# LGB-Modellerweiterung

## “DB Personenwagen Bim 263 2. Klasse“

### Art.-Nr. 30310

- Auslieferung im Dezember 2005 mit Modellerweiterungen gegenüber der Handmusterdarstellung im LGB-Journal 2005 -

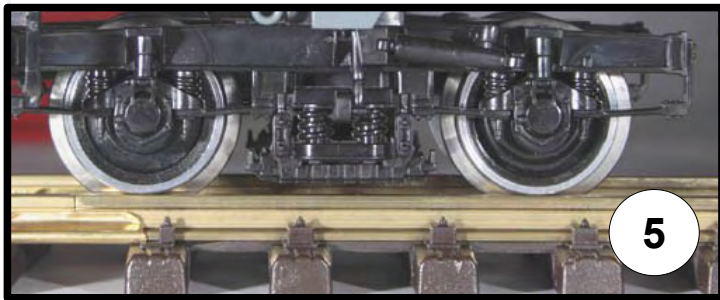
Eine neue LGB-Wagen-Länge gewährt ein korrektes Erscheinungsbild mit der “DB-Ellok 101 024-8“ Art.-Nr. 20310 der Baureihe 101 (Bild 1).

Komplette Nachbildung des Unterbodens mit Bremsanlage, Batteriekästen und weiteren Details (Bild 1).

Sehr aufwendige neue Innenbeleuchtung, angenehmes/harmonisches Licht durch erstmalig umfangreichen Einsatz von Leuchtstäben (Bild 1+2).

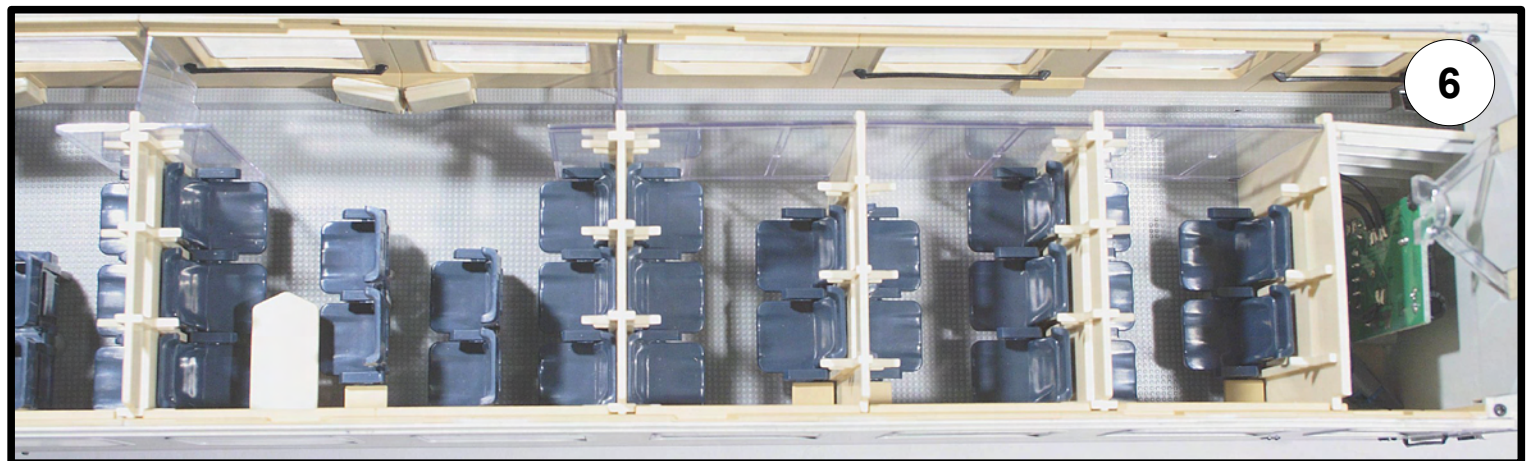
Türen mit ausgeklügelter Mechanik – einrasten beim Öffnen, schließen durch Feder (Bild 3+4).

Übergangsbleche und Einstiegstritte beweglich zum hoch- bzw. runterklappen. (Bild 3+4)  
Gefederte Puffer (Bild 4).

Hoch detailliertes Drehgestell mit angesteckten Kleinteilen (z.B. Stoßdämpfern), nicht nur angravierte Teile. So robust, dass auch auf der Gartenbahn keine Probleme entstehen. Speziell gefederte Tritte ermöglichen es den 11000er-Kreis zu durchfahren (Bild 3+5).
